Oggetto: D.Lgs. 387/03 e L.R. n. 26/04 - EG MIRTO Srl - Domanda di Autorizzazione Unica alla costruzione e all'esercizio di un impianto di produzione energia elettrica fotovoltaica a terra avente potenza nominale pari a 56 MWp, da realizzarsi nei Comuni di Molinella e Baricella, via Camerone snc (comune di Molinella: fg 6 mapp 3, 4, 5, 6, 8, 142, 144, 145, 146, 149, 150, 158, 160, 161, 2002, 2003, 2004, 20, 21, 23, 25 - comune di Baricella fg 58 mapp 9, 10, 11, 36, 183, 184, 186, 187, 189, 190, 5, 46, 76, 6, 13, 35, 2008, 41, 43, 45, 63, 197, 200, 8, 44, 59, 79, 2005, 2002, 2003, 2004 - fg 57 mapp 5, 6, 7) ed alla costruzione della linea elettrica MT di connessione
Conferenza di servizi decisoria art 14 comma 2 L. 241/90 e s.m.i., in forma semplificata, modalità asincrona - Richiesta integrazioni e sospensione termini del procedimento.

Facendo seguito all'indizione della Conferenza di Servizi in oggetto, inviata con PG n. 135317/2023 del 03/08/2023, si comunica che sono pervenute le seguenti richieste di integrazioni, che si allegano:

Richiesta integrazioni (Codice Pratica 202310558)

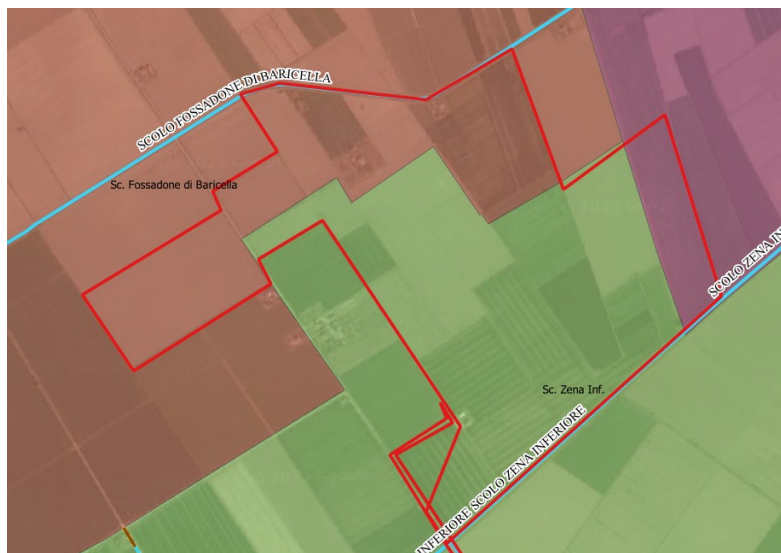
- l'area di intervento, stante l'attuale perimetrazione dei bacini consortili, ricade in parte nel bacino dello scolo Fossadone di Baricella (arancio), in parte nel bacino dello scolo Zena Inferiore (verde) e in parte nel bacino del Canale Lorgana (viola), come da figura sotto riportata:

- non vi è evidenza all'interno dell'elaborato "Relazione Invarianza Idraulica" della superficie complessiva della zona oggetto di intervento (valutata sulla massima inclinazione dei moduli fotovoltaici), nonché di una relazione sul Rischio Idraulico derivante dalla realizzazione di quanto proposto.

- verificare l'attuale andamento delle acque di scolo dell'areale oggetto di intervento e relativi recapiti; se la situazione attuale non corrisponde alla suddivisione dei bacini come riportato nell'immagine sopra, dovrà essere concordato, con lo scrivente, sopralluogo congiunto per le opportune verifiche. Diversamente, l'attuale regimazione delle acque di scolo dovrà essere mantenuta secondo la suddivisione di cui sopra.
- Aggiornamento della Relazione di invarianza idraulica, all'interno della quale evidenziare la superficie impermeabilizzata, valutata considerando l'area occupata dalla massima inclinazione dei moduli fotovoltaici sul piano campagna, dalle cabine di nuova
